Service de l'Environnement

**SUIVI ENVIRONNEMENTAL DU PROJET
DES AÉROPORTS NORDIQUES**

Mars 1988

FIGURE 3: PONCEAU DU CHAINAGE 1+100 COLMATÉ PAR LES SÉDIMENTS (SABLE ET GRAVIER)

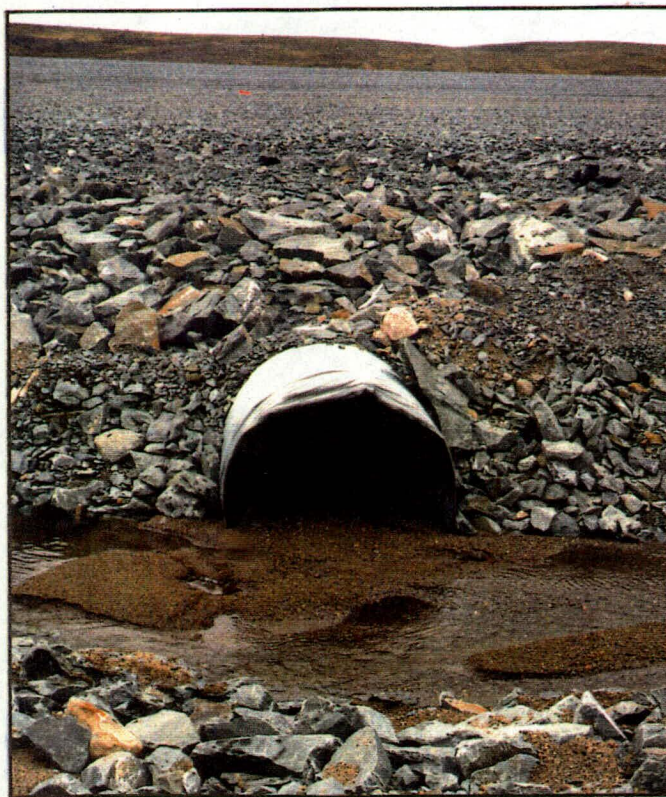
Le drainage aux abords de la piste nous apparaît comme étant problématique. Premièrement, les fossés ne sont pas continus du côté est de la piste. L'eau d'écoulement de surface provenant de la colline adjacente n'est pas captée par les fossés et passe sous la piste. Deuxièmement, les deux ponceaux situés approximativement aux chaînages 1+100 et 1+500 sont remplis de sédiments (fig. 3).

La présence de ces sédiments dans l'eau de drainage s'explique par le décapage de grandes surfaces aux abords de la piste (côté est) afin de rencontrer les normes de zonage aérien. L'érosion apporte ces sédiments et le sol devrait être stabilisé par la remise en végétation. D'ailleurs, M. Michel Allard du Centre d'études nordiques de l'Université Laval a fait une recommandation semblable dans le cadre du programme de recherche sur les infrastructures de transport en milieu de pergélisol (comm. personnelle, 1987). Le projet de végétalisation pourrait suivre le devis général préparé à cette fin pour le ministère des Transports.

FIGURE 15: LE SITE DE VÉGÉTALISATION DU BANC F A ÉTÉ DÉTRUIT POUR OBTENTION DE MATÉRIAU (1), IL RESTE LES SITES DU BANC E (2)

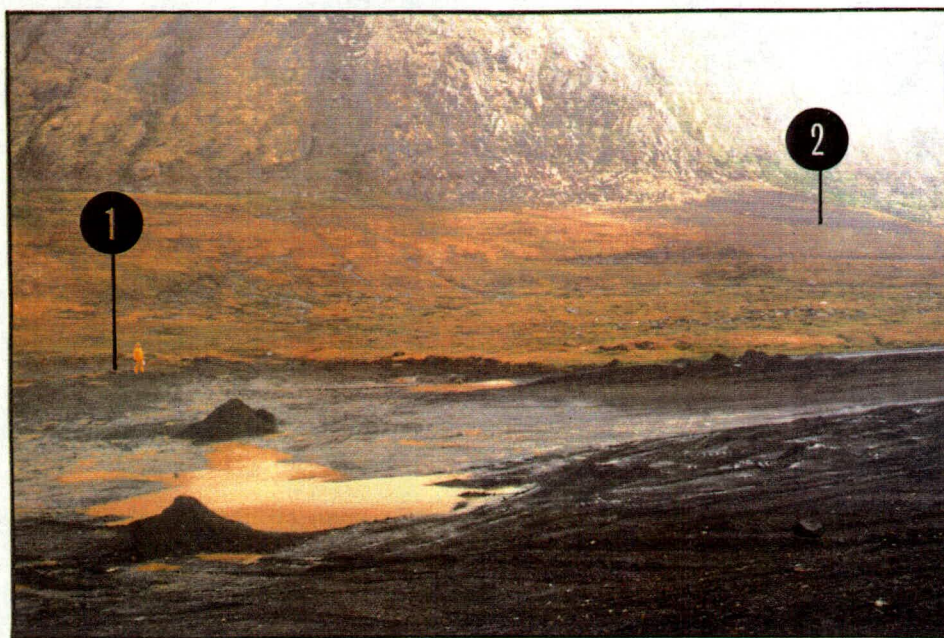
Le projet-pilote de végétalisation entrepris par le ministère des Transports du Québec depuis 1985 comprenait quatre sites: un site en zone organique et trois sites dans des bancs d'emprunt, les bancs E et F. La visite de terrain nous a permis de constater la disparition du site de végétalisation du banc F car il a été inclus dans une vaste zone de décapage exploitée par la S.H.Q. pour son matériau (figure 15). Cela empêche tout suivi à long terme de ce site et oblige à une meilleure concertation avec la communauté quant au projet et aux prochains travaux de végétalisation.

FIGURE 24: RISQUE D'ÉROSION HYDRIQUE SUR LES ABORDS DE PISTE
SABLEUX

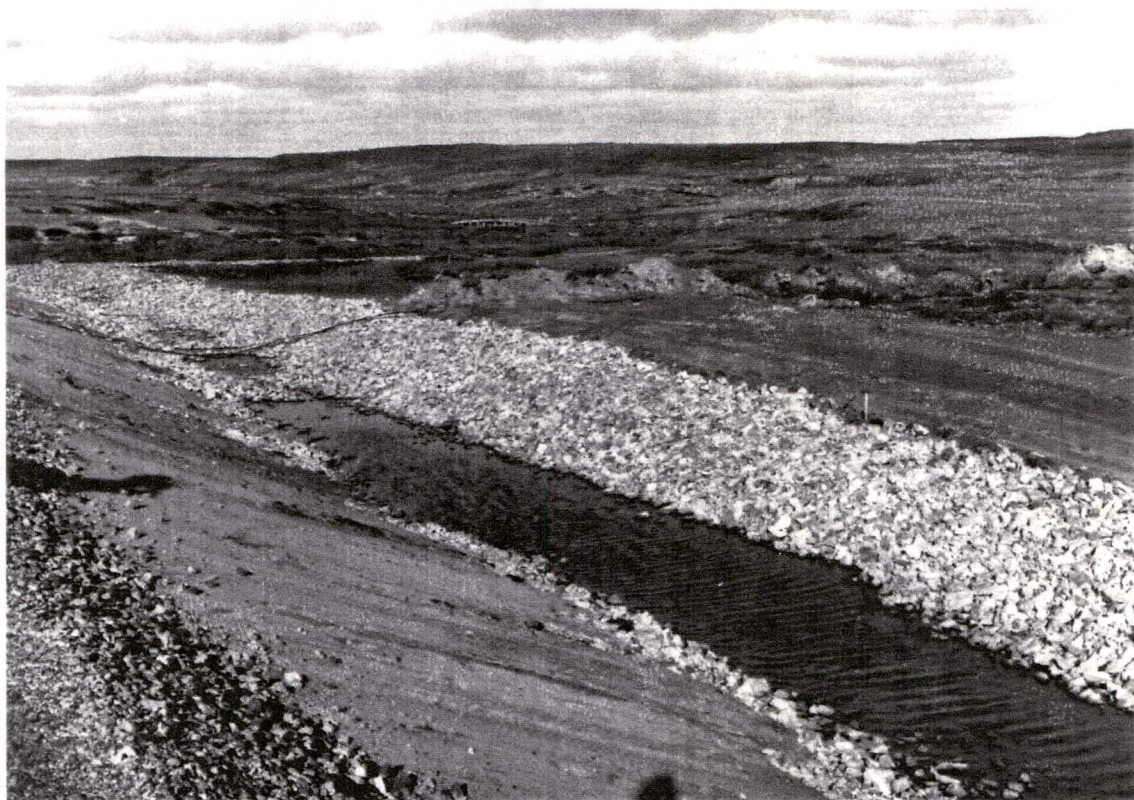
Nous avons observé des empiètements très limités sur le milieu naturel. En fait, de part et d'autre de la piste, il y a une bande d'environ 10 m de matériaux de déblais étendus et régaliés qui pourra probablement être colonisé naturellement. S'il y avait eu moyen d'éviter cet étalement, cela aurait été encore mieux. Il y avait à certains endroits des versants de piste, en sable, pouvant être érodés par l'eau (fig. 24). Nous recommandons de stabiliser ces pentes pour éviter toute accumulation de matériau dans les fossés latéraux.
